Mémoire à l'Office de consultation publique de Montréal sur le projet d'implantation d'un campus de l'Université de Montréal sur le site de la gare de triage d'Outremont. 290307

Jean Décarie
Urbaniste
Outremont
260307

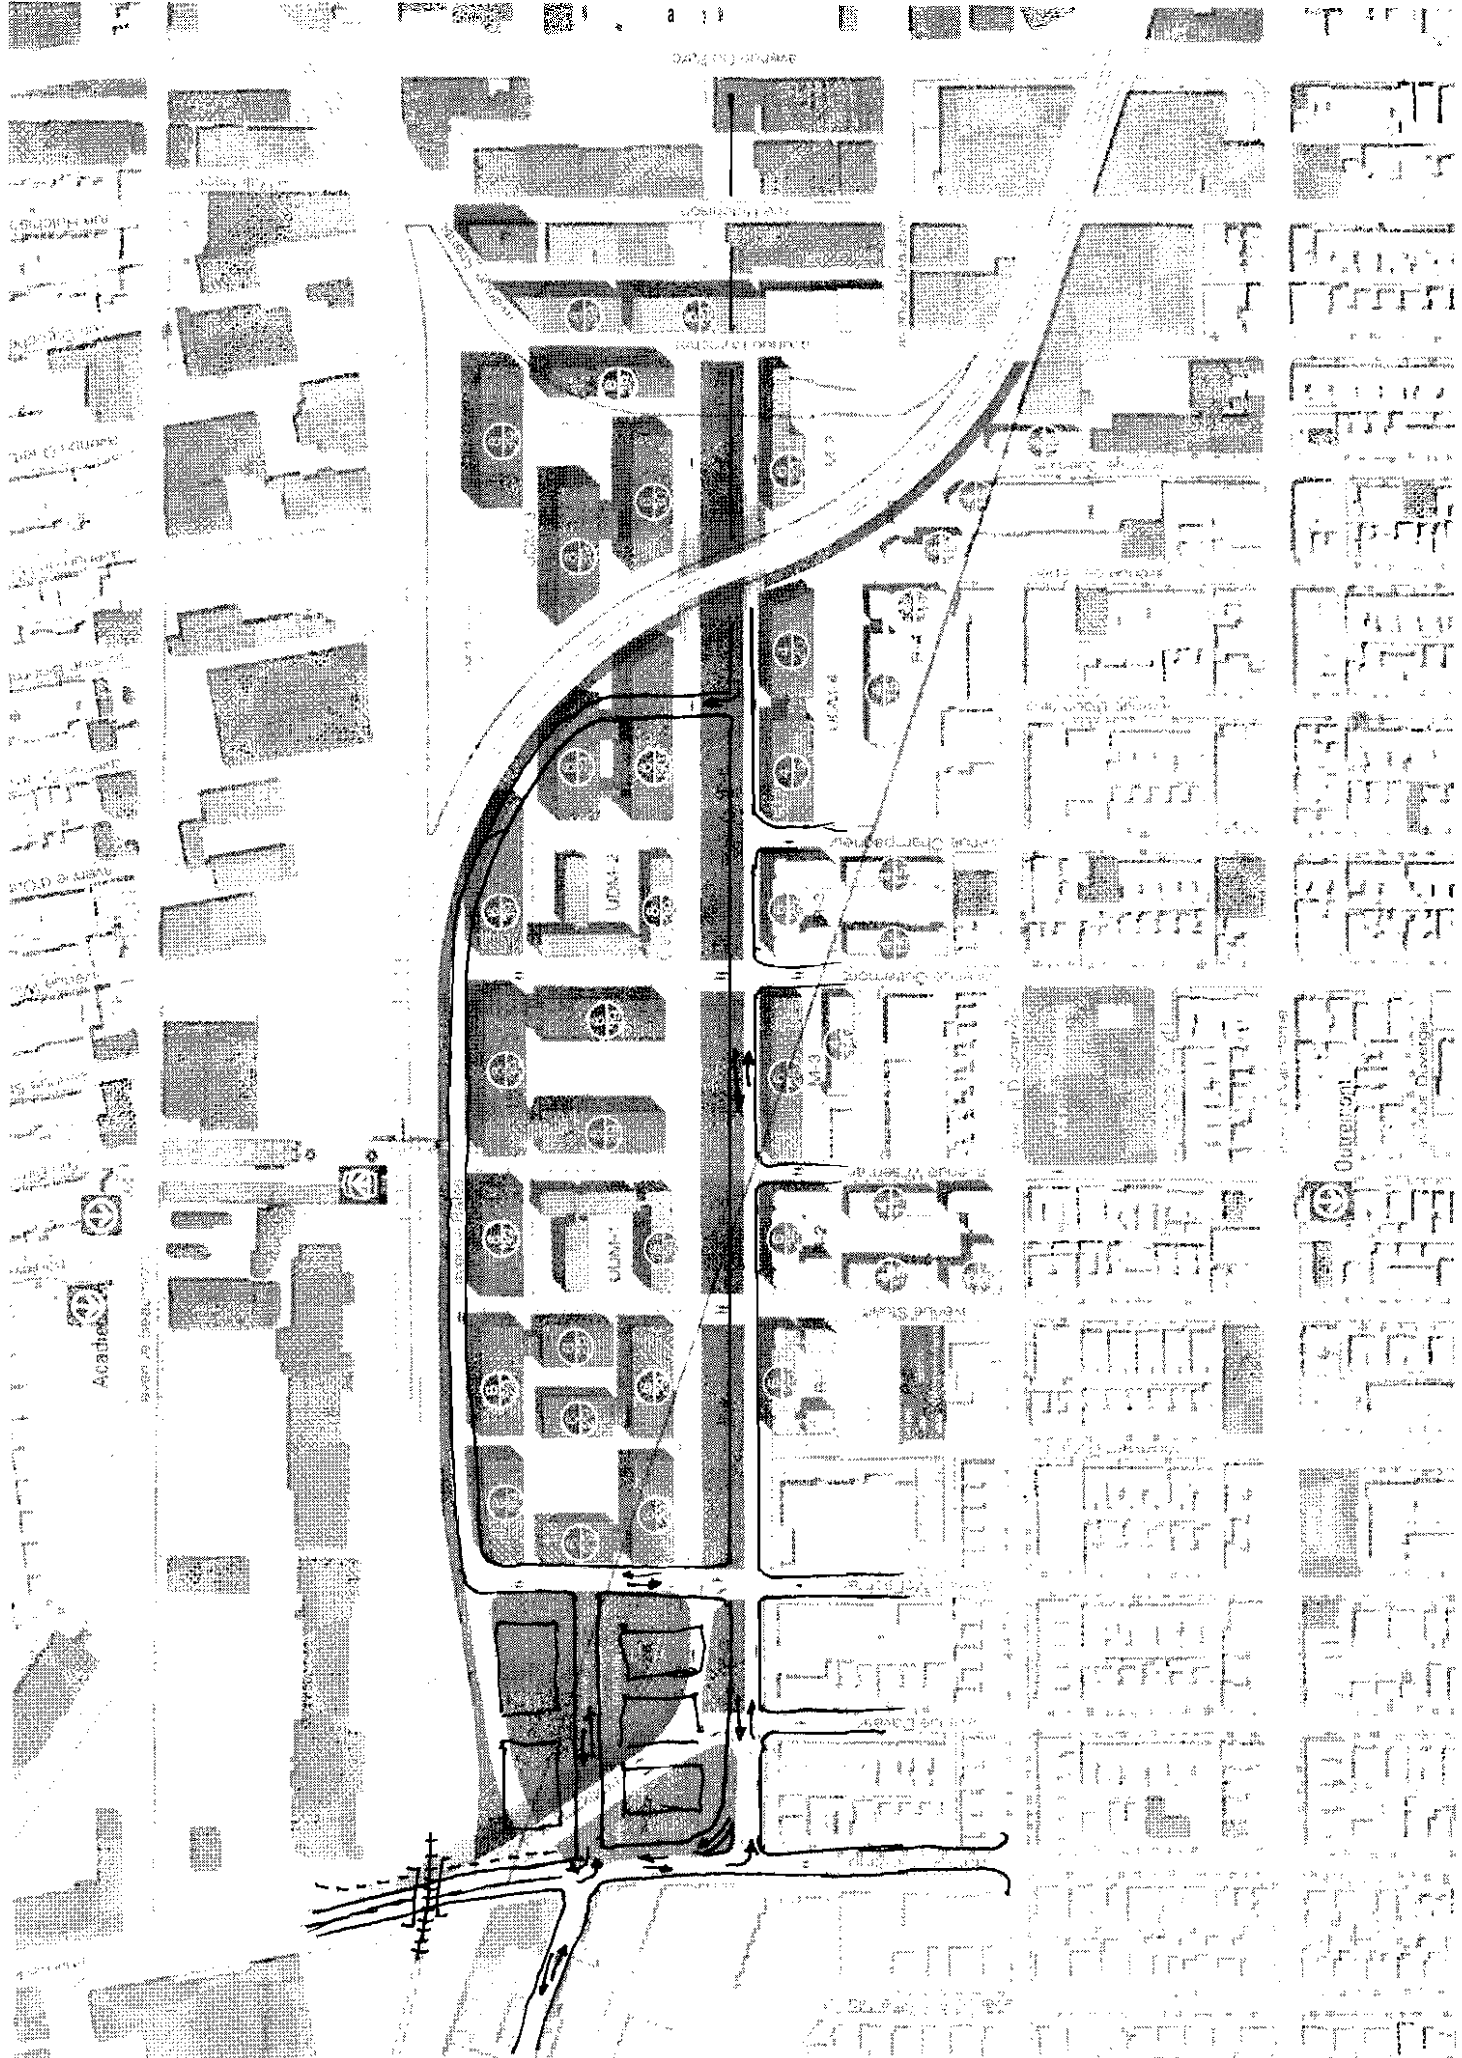
Dans ce contexte, le plan de campus reste sans doute le meilleur projet déposé depuis quinze ans et – mais - on doit tout faire pour en améliorer la performance urbanistique, en particulier au niveau de la circulation. À cet égard, je crois qu'il vaudrait mieux, franchement, revenir au concept de 1994. Le prolongement initial de Beaubien à travers un grand projet résidentiel a peut-être alors pu en inquiéter quelques-uns, mais on voit mal pourquoi il en serait ainsi dans un projet qui sera essentiellement un centre actif, un lieu de destination et de travail, beaucoup plus apparenté à une zone industrielle ou commerciale en termes de densité et d'intensité d'animation. Je propose donc de prolonger Beaubien dans l'axe de la contre-allée sud, élargie à double sens, jusqu'au pied du viaduc Rockland, soit directement comme alors, en récupérant le terrain cédé pour cour d'école rue Durocher, puis par descente en courbe sous le rail et remontée vers l'esplanade, soit en aménageant pareil raccord plus en amont, entre les rues Hutchison et Durocher, de façon à n'avoir qu'un seul tunnel, celui de l'esplanade, ainsi mieux rentabilisé qu'avec seulement gazon et belles allées pour une structure de 50 mètres!

Sur Beaubien, le stationnement serait interdit côté nord, comme devant tous les parcs, mais pas au sud où les bâtiments résidentiels de 6 étages prévus pourraient recevoir en rez-de-chaussée des commerces typiques des quartiers universitaires, cafés, librairies, etc. - rien cependant pour concurrencer les commerces de proximité et de quotidienneté de la rue Van Horne, enfin confortée par le développement. Quant à elle, la contre-allée nord pourrait être maintenue pour accès local seulement aux pavillons universitaires - ou comme allée semi piétonne! La consolidation du campus universitaire serait enfin complétée en éliminant le prolongement proposé mais contesté et inutile de la rue Outremont jusqu'à Bates, celle-ci pouvant alors se prolonger elle-même le long du rail pour redescendre plutôt dans l'axe Bloomfield rejoindre Beaubien à la sortie du tunnel et en dévier illico le trafic lourd.

2 - VARIANTE TUNNEL ROCKLAND

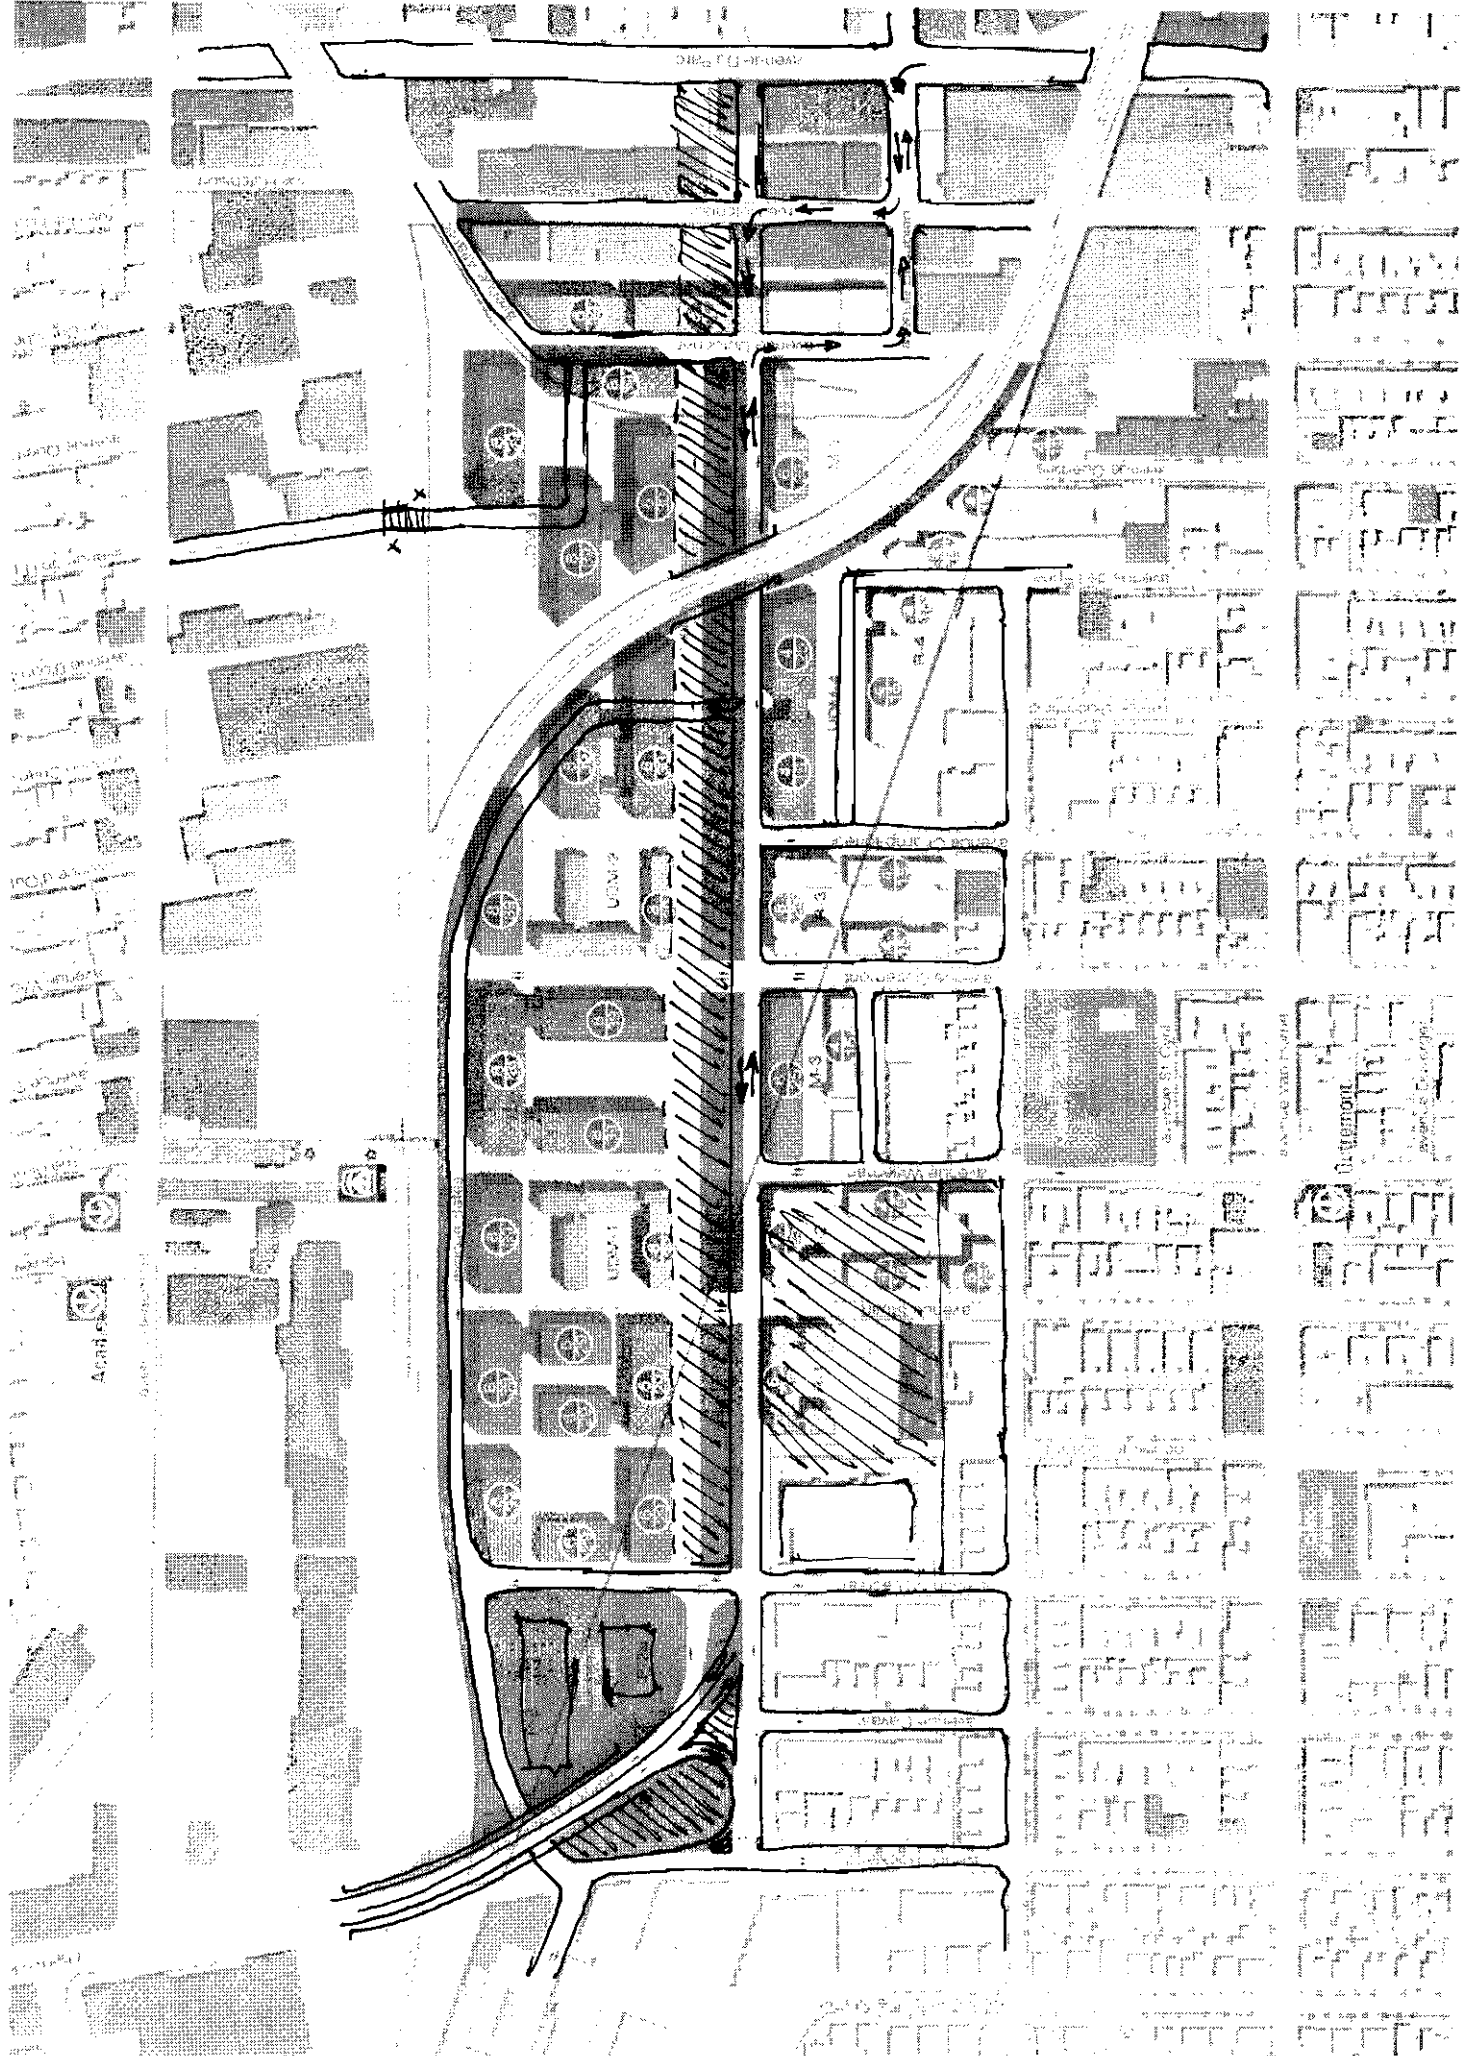
Pour cela, il faudrait cependant aussi revoir le design de l'échangeur Rockland. Au minimum, il faudrait éviter, comme proposé, de conserver la descente du viaduc directement sur Davaar et plutôt la dévier en parallèle à la montée depuis MacEachran, pour rejoindre Beaubien en sifflet vers l'est. Le matin, aucun virage à droite ne serait permis dans cette direction sur Beaubien vers les rues résidentielles, tout comme c'est le cas depuis longtemps sur la Côte-Sainte-Catherine et pour la même raison, l'entrée vers ces rues devant passer par Rockland. Le retour du soir ne fait pas problème, la circulation de Beaubien empruntant l'actuelle rampe d'accès de la rue MacEachran – qui n'y aurait alors plus accès elle-même cependant.

Une optimisation plus importante – mais accessoire et éventuelle - du carrefour Rockland est cependant possible et avait été considérée en 1993 : la démolition du viaduc caduc de 40 ans dont la rénovation sinon la reconstruction seront inévitables et coûteuses, et son remplacement par un tunnel moderne, avec large passage piéton éclairé et animé côté est au centre d'achat Beaumont. C'est l'enlèvement de la voie ferrée sud qui rend la chose possible en permettant de gagner 20 mètres de distance, assez pour assurer la remontée à la rue Bates. La jonction de Beaubien se ferait alors coin Rockland, libérant environ 6000 mètres carrés d'un terrain de grande valeur dont la vente pour développement et son retour fiscal compenseraient largement le coût de construction. La proposition d'y conserver une vocation verte – terrain de baseball plutôt que le parc canin actuel – est évidemment vendeuse, mais le site reste excentrique par rapport à la clientèle. On avait déjà envisagé de déplacer ces équipements au couvercle du réservoir Vincent-d'Indy, gratuit, déjà verdi et loué partiellement par la Ville à des clubs de cricket locaux et à l'Université pour des activités sportives. Le site est plus central, à côté de la station de métro Édouard-Montpetit et du CEP SUM, assez grand pour baseball, soccer et autres activités dont les équipements et les coûts pourraient alors être partagés.
